Projet de réaménagement de la cellule n° 6 au centre de traitement de Stalex

Objet : Lettre de transmission de documents

Document de réponses aux questions complémentaires DQ8 du BAPE - 26 mai 2023

DÉTAIL 3 – POSITION DE LA POMPE DU SYSTÈME DE CAPTAGE PRIMAIRE DES LIXIVIATS

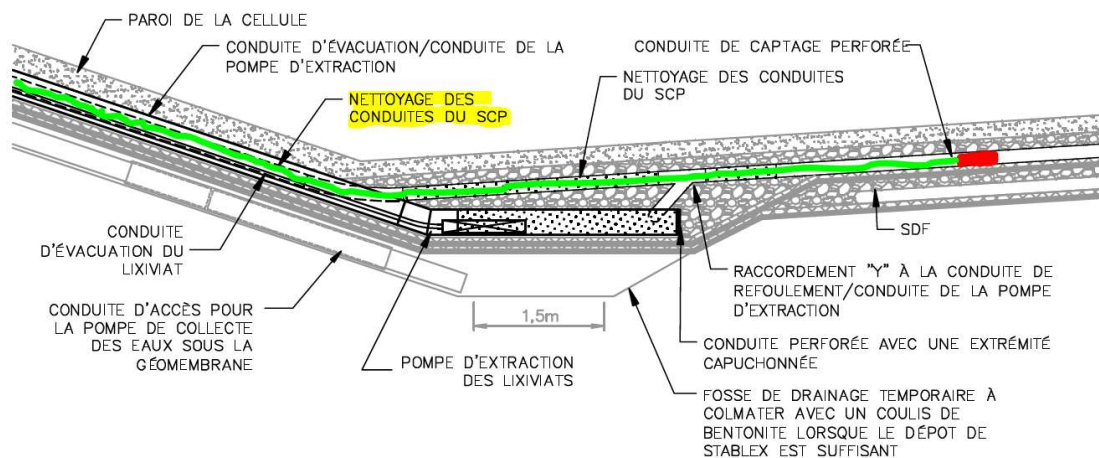
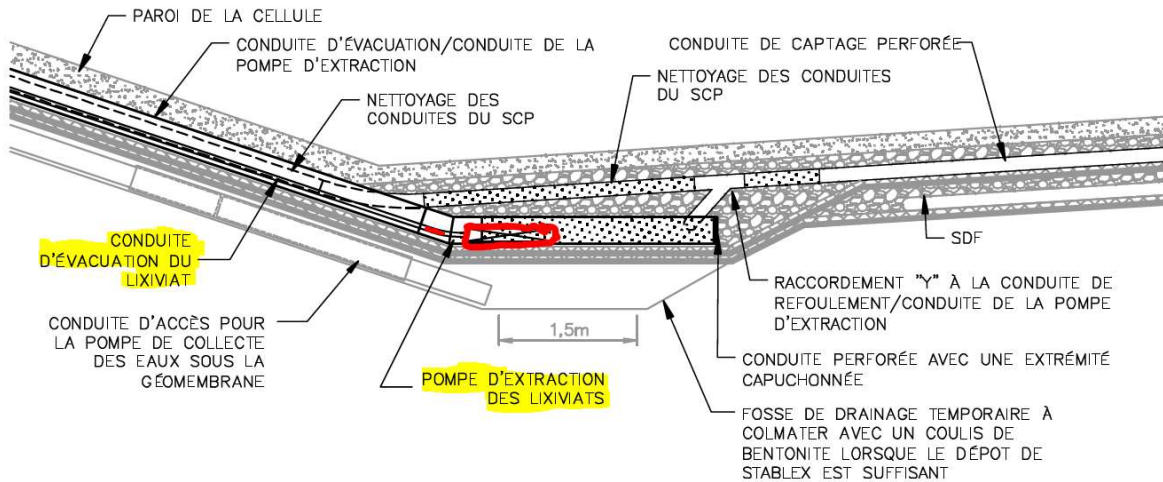
7. Quels sont les bris potentiels du système de collecte primaire et du système de détection de fuite? Comment comptez-vous effectuer les réparations pour chacun de ces bris potentiels particulièrement lorsque la cellule no 6 projetée sera fermée? Est-ce que les pompes seront accessibles lors de la post-fermeture?

Bris potentiel no 1: **Blocage** des conduites de captage perforées du SCP ou du SDF

Réparation no 1 : **Déblocage** des conduites de captage perforées du SCP ou du SDF avec un entrepreneur spécialisé utilisant un système combiné de jet à pression et d'aspiration par vacuum. L'accès se fera via la conduite de nettoyage prévue à cet effet à partir de l'aménagement en béton prévu sur la digue périphérique de la cellule (un accès pour chaque sous-cellule).

Note : Dans le cas peu probable où une conduite de captage perforée ne peut être remise en service, la pierre nette entourant celle-ci continuera d'assurer le drainage de l'eau vers le point bas de pompage situé en périphérie de chaque sous-cellule.

DÉTAIL 3 – POSITION DE LA POMPE DU SYSTÈME DE CAPTAGE PRIMAIRE DES LIXIVIATS

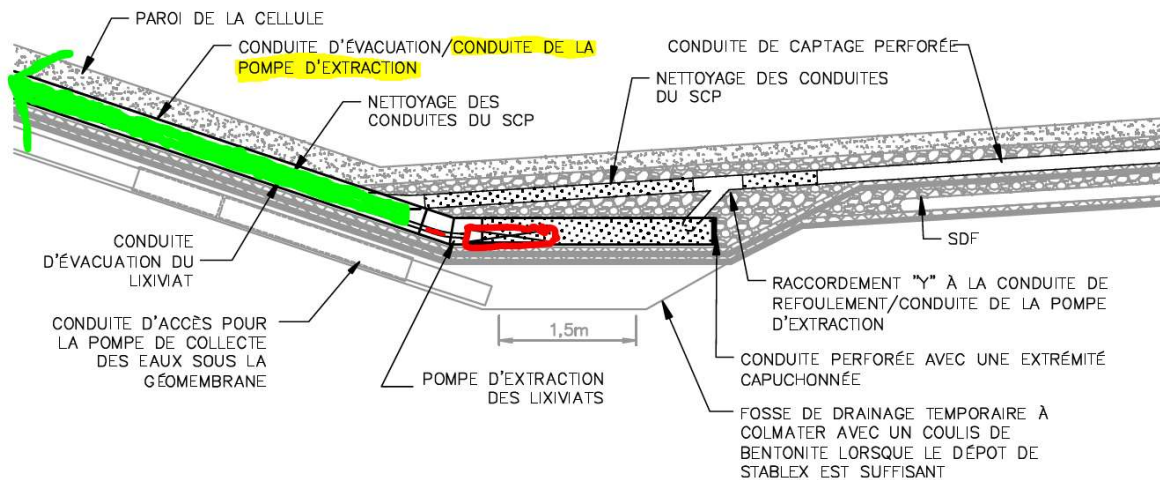
Bris potentiel no 2 : **Défectuosité** d'une pompe, de la conduite d'évacuation (boyau de refoulement), du système de mesure de niveau ou du système de contrôle automatique de la pompe du SCP ou du SDF.

Réparation no 2 : **Remplacement** de la composante défectueuse du système de pompage du SCP ou du SDF. L'accès se fera via la grosse conduite de la pompe d'extraction à partir de l'aménagement en béton prévu sur la digue périphérique de la cellule (un accès pour chaque sous-cellule).

Note : Les composantes suivantes des systèmes de pompage des SCP et des SDF de chaque sous-cellule demeureront accessibles en post-fermeture : pompes, conduites d'évacuation (boyaux de refoulement), systèmes de mesure de niveau et systèmes de contrôle automatique du démarrage des pompes.
